1301호 · 가구 배치 버전 3

홀 8석 | 위쪽 소회의실 6석 | 아래쪽 메인 회의실 8석 | 보관 책상 9대

변경 사항 · 가구 목록 · 현장 확인

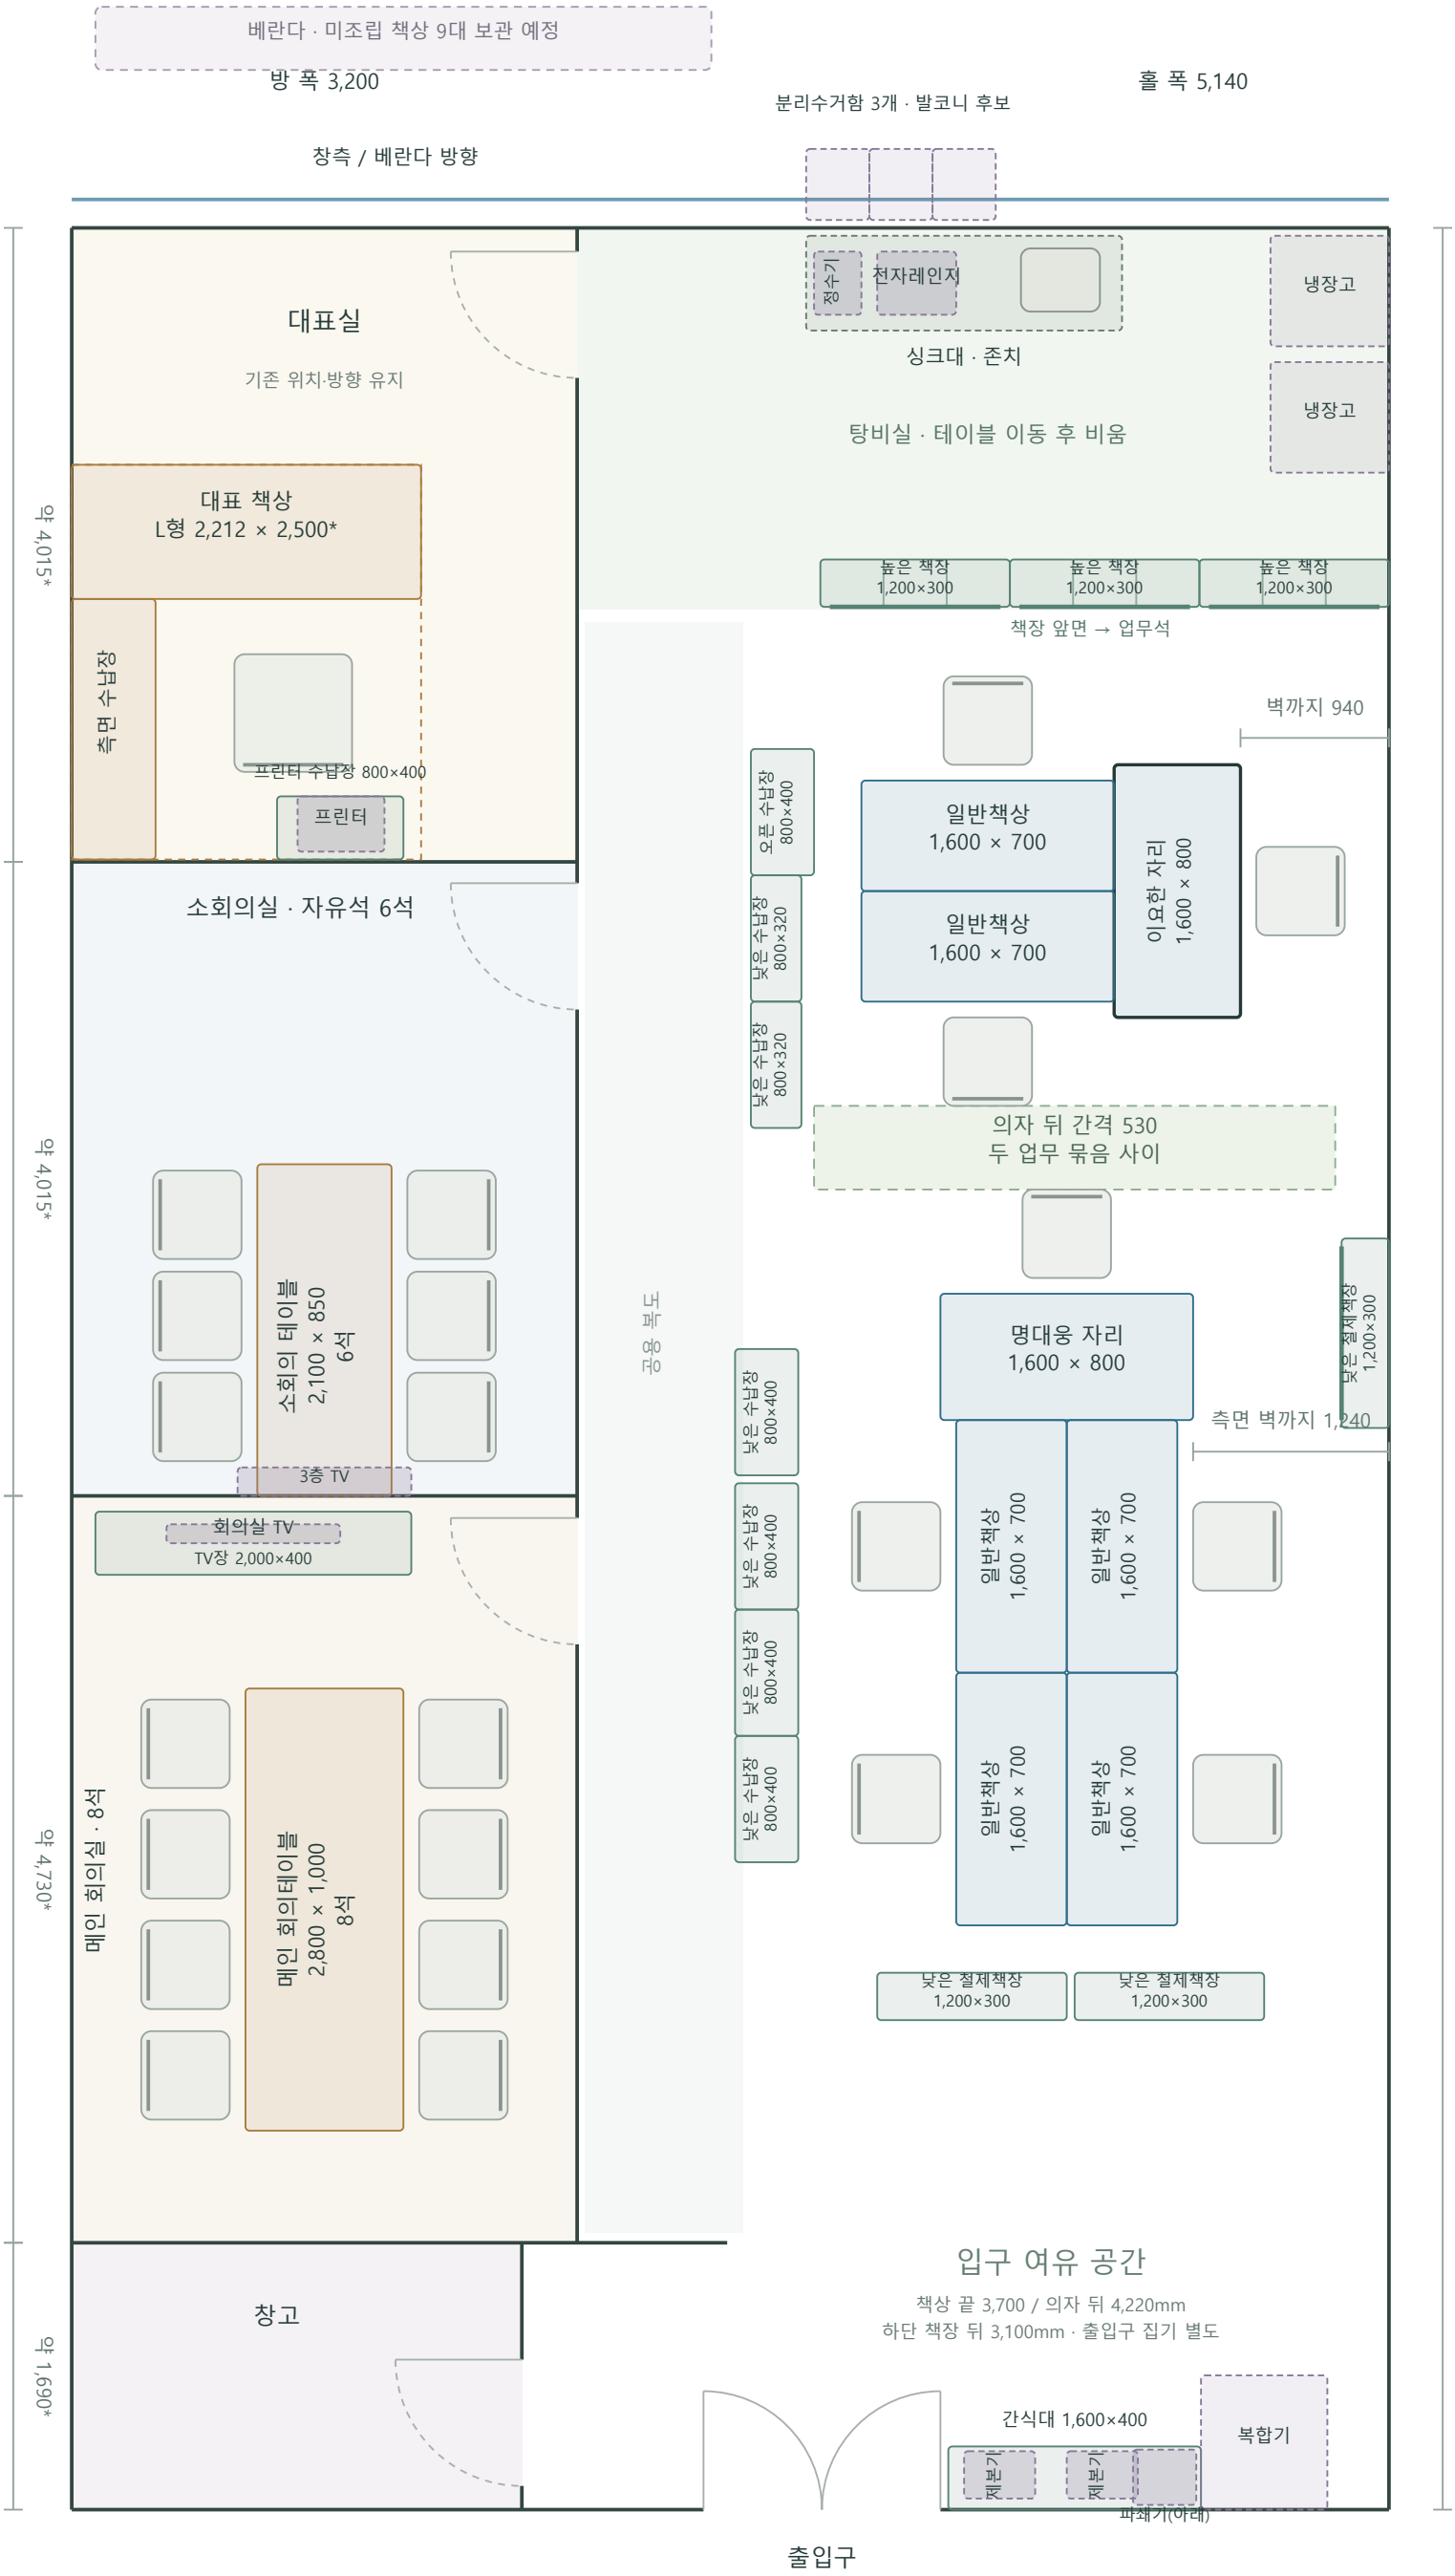
구역	버전 2	버전 3	변경 내용
홀 업무석	버전 2: 9석	버전 3: 8석	위 3석 + 아래 5석. 베이직데스크 1대 보관
명대웅 자리	오른쪽 벽 쪽 세로	4석 묶음 위쪽 가로	의자는 탕비실 쪽, 입구 방향을 바라봄
낮은 철제책장	오른쪽 벽 3대	벽 1대 + 하단 가로 2대	이미지의 위치와 방향 반영
입구 깊이	V2 책상 끝 2450mm	V3 책상 끝 3700mm	1250mm 증가. 하단 책장 뒤는 3100mm
통로 표기	900mm 두 곳	두 묶음 사이 530mm	의자 가정 포함. 2×2 중앙은 책상이 붙어 있음
보관	8대	9대	1600×700 8대 + 베이직데스크 1600×800 1대

1. 사용자 이미지 기준 버전 3. 홀 8석(이요한 쪽 3석 + 명대웅 쪽 5석), 대표실 1석 별도. 이요한 쪽 3석은 높은 책장에서 멀어지도록 V2보다 입구 쪽으로 300mm 이동. 좌표는 이미지 비례로 재구성하며 캡처에서 약 50mm 겹친 두 일반책상은 맞붙여 정리.

2. 업무 책상 보유 17대 = 홀 배치 8대 + 베란다 보관 9대. 보관은 1600×700 8대와 1600×800 베이직데스크 1대. 베란다 표시는 보관 예정 위치 설명이며 실제 적재 외곽은 아님.
3. 입구 깊이: 마지막 업무 책상 끝 기준 3700mm(V1 2500 / V2 2450). 가장 입구에 가까운 의자 뒤 기준 4220mm(V1 1840 / V2 1890). 하단 책장까지 함께 고려한 가구 뒤 기준은 3100mm. 간식대·복합기·출입문 점유는 별도.

4. 사용자 캡처의 3700mm는 현재 배치에서 책상 끝 기준이며 의자 뒤 기준이 아님. 두 기준을 구분해 표시. 문 열림 깊이 750mm를 제외한 참고 깊이는 가구 뒤 기준 2350mm이며 전체 통로 폭을 뜻하지 않음.
5. 두 업무 묶음 사이: 책상 몸체 간 1850mm, 의자 560mm와 책상 간격 100mm를 양쪽 적용하면 530mm. 기존 900mm 통로 표시는 삭제하고 실제 계산값으로 정정. 명대웅 쪽 2×2 책상 중앙에는 횡단 통로 없음.

6. 이요한 책상 오른쪽 끝~벽 940mm, 의자 뒤~벽 약 280mm. 명대웅 책상 오른쪽 끝~벽 1240mm는 측면 간격이며 의자 뒤 여유가 아님. 옆 철제책장 깊이 300mm 제외 시 책상 옆 폭은 940mm.
7. 소회의실은 세로 2100×850 테이블 및 상판 TV를 아래쪽 벽에 밀착, 6석. 메인 회의실은 2800×1000 테이블, 긴 면 4+4 총 8석. 의자는 배치 기호이며 반입 수량과는 별도.
